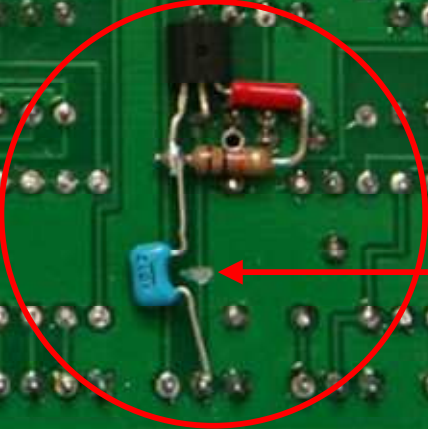
CN709の両サイドの間隔が狭いため、AVRISP標準付属コネクタが入りません。

U704(TLP552)の向きに注意。

CN403と取り付け穴が接近しすぎているため、取り付け穴をヤスリなどで拡げて対処してください。

R710は実装しません。

R728とC713、R733とC714をペアで取り付けてください。

短絡防止のため、水晶X701をスペーサ等で浮かして取り付けてください。

tempco抵抗はこんな感じで、Q101、Q102に近づけるとベター。

CN303とR313が接近しすぎている。

CN403と取り付け穴が接近し過ぎているため、取り付け穴をヤスリなどで拡げて対処してください。

パソコンC715、C716

このジャンパーは必要ありません。

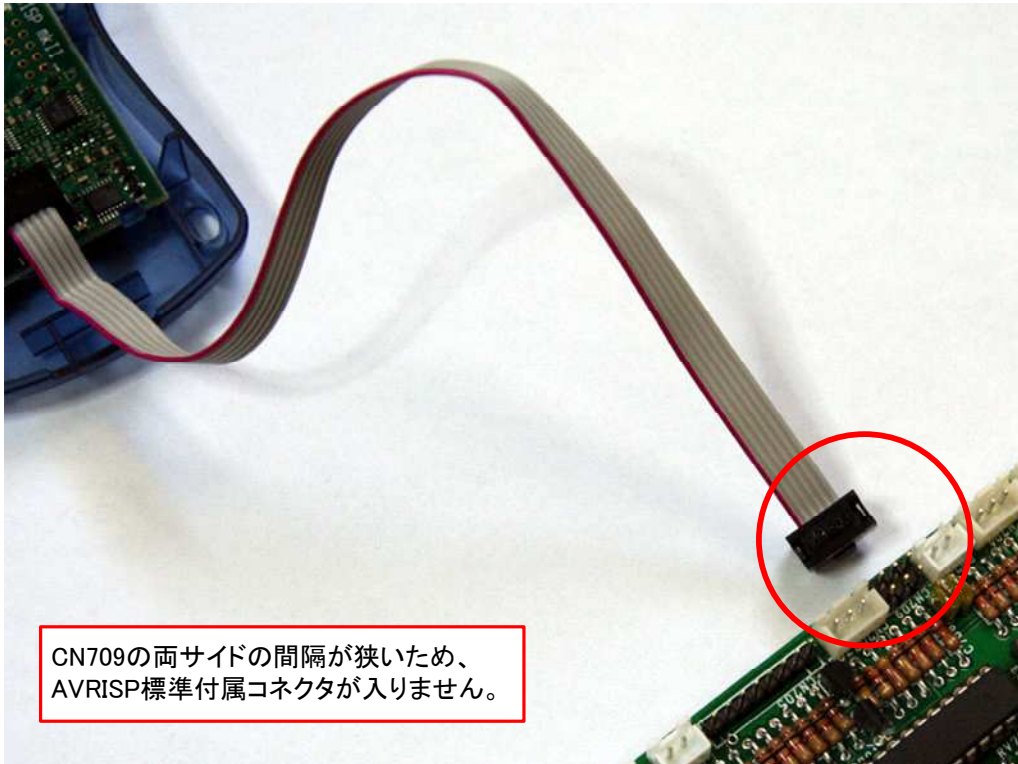
ハードシンク回路
Q104、C105、R123

パターンカット

パソコンC311、C312

ジャンパー R215、R223

パターンカット

AVRISPケーブルの接続について

※ 次期の基板で改善予定です。具体的にはCN706を無くす方向。
